1.1 CONCEPTO TÉCNICO No. CT:	**6454**
1.2 ÁREA:	Técnica y de Gestión
1.3 COORDINACIÓN:	Investigación y Desarrollo
1.4 REFERENCIA CRUZADA RADICADO FOPAE:	2012ER4157
1.5 RESPUESTA OFICIAL No.	RO-55897

2.1 SOLICITANTE:	CURADURÍA URBANA No. 4
2.2 PROYECTO:	VIVIENDA
2.3 LOCALIDAD:	4. San Cristóbal
2.4 UPZ:	51. Los Libertadores
2.5 BARRIO O SECTOR CATASTRAL:	Miraflores
2.6 DIRECCIÓN:	Diagonal 47 Bis Sur No 13G - 47 Este
2.7 CHIP:	AAA0004CZEP
2.8 MANZANA CATASTRAL:	63
2.9 PREDIO CATASTRAL:	18
2.10 ÁREA (Ha):	0.007162 (*)
2.11 FECHA DE VISITA: **FECHA DE EMISION:**	Marzo 23 de 2012 Julio 05 de 2012

Figura No. 1. Localización General del proyecto ubicado en la Diagonal 47 Bis Sur No 13G - 47 Este, en el Plano Normativo de Amenaza por Remoción en Masa del POT (Decreto 190 de 2004), el cual se encuentra en *Amenaza Media*.

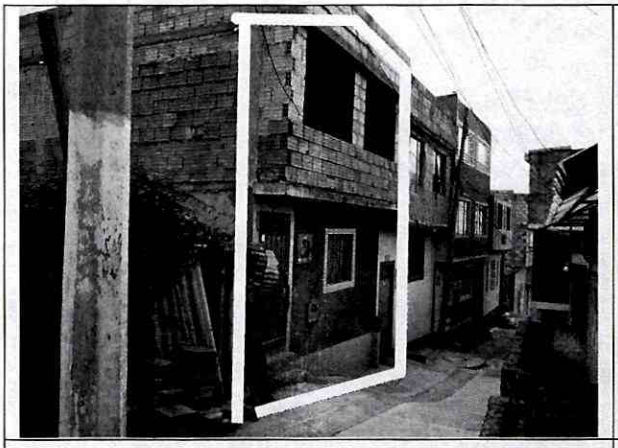
Conforme con el plano normativo de "Amenaza por Remoción en Masa" del Plan de Ordenamiento Territorial de Bogotá - POT, el sector del proyecto ubicado en la Diagonal 47 Bis Sur No 13G - 47 Este, de la Localidad de San Cristóbal, se encuentra en una zona de AMENAZA MEDIA por procesos de remoción en masa (Figura 1).

Fotografía No. 1. Predio en donde se desarrollará el proyecto, ubicado en la Diagonal 47 Bis Sur No 13G - 47 Este de la localidad de San Cristóbal.

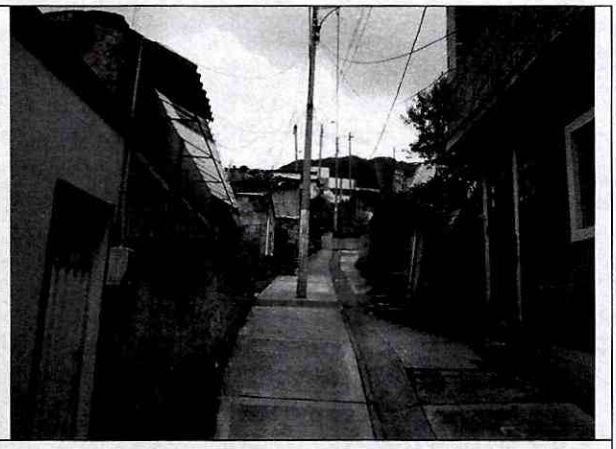
En el momento de la visita técnica en el predio objeto del presente concepto técnico, se encontró una edificacion de dos niveles, de los cuales el primero se encuentra en un estado consolidado a nivel estructural y el segundo en proceso de contruccion con cubierta en concreto, la edificacion antes descrita presenta caracteristicas smilares a la descripcion del proyecto a construirse de acuerdo a la informacion suministrada en el oficio de la solicitud. Adicionalmente, no se encuentran evidencias de afectación por procesos de remoción en masa de carácter local en el interior del predio, ni de carácter general en la ladera o zonas aledañas al mismo, asi mismo el predio objeto del presente concepto se encuentra ubicado aproximadamente a 50 metros de la Quebrada Aguamonte.

El sector en donde se encuentra la citada edificacion posee una pendiente media y en el momento de la verificación técnica adelantada no evidenciaba daños o patologías que permitan identificar o definir la presencia de procesos de inestabilidad geotécnica en el área de influencia del proyecto. A pesar de lo anterior, se advierte que cualquier intervención que se realice, debe tener en cuenta la presencia de la infraestructura aledaña, por lo que el responsable del proyecto debe garantizar en todo momento la estabilidad general del lote y su entorno.
